改善箇所説明図

改善措置の内容

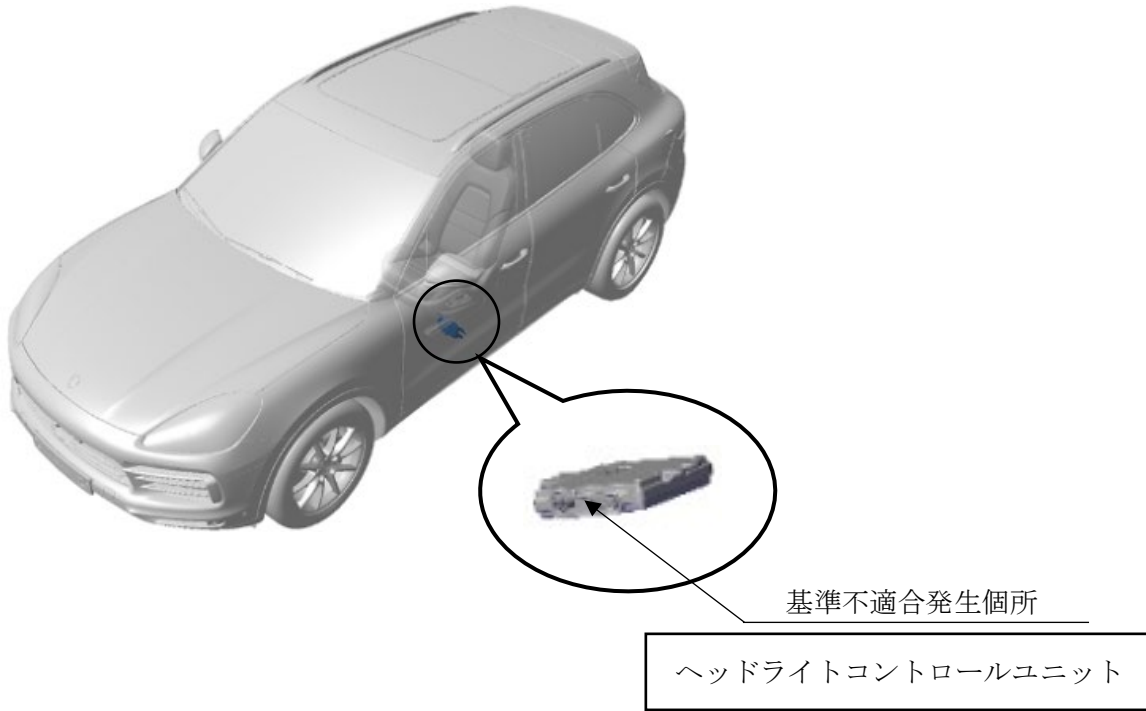
注：□内はプログラムを書き換える部品を示す

ヘッドライトコントロールユニットにおいて、ソフトウェアが不適切なため、オートライトにより配光可変型前照灯を点灯した状態で車両を後退させた場合、配光可変型前照灯のコーナリングライト機能が作動する状態となる。そのため、協定規則第 48 号の技術的な要件に適合しない。

全車両、ヘッドライトコントロールユニットを対策プログラムに書き換える。

識別： 改善済車両には車台番号打刻の 9 桁目の下に黄色ペイントを塗布する。
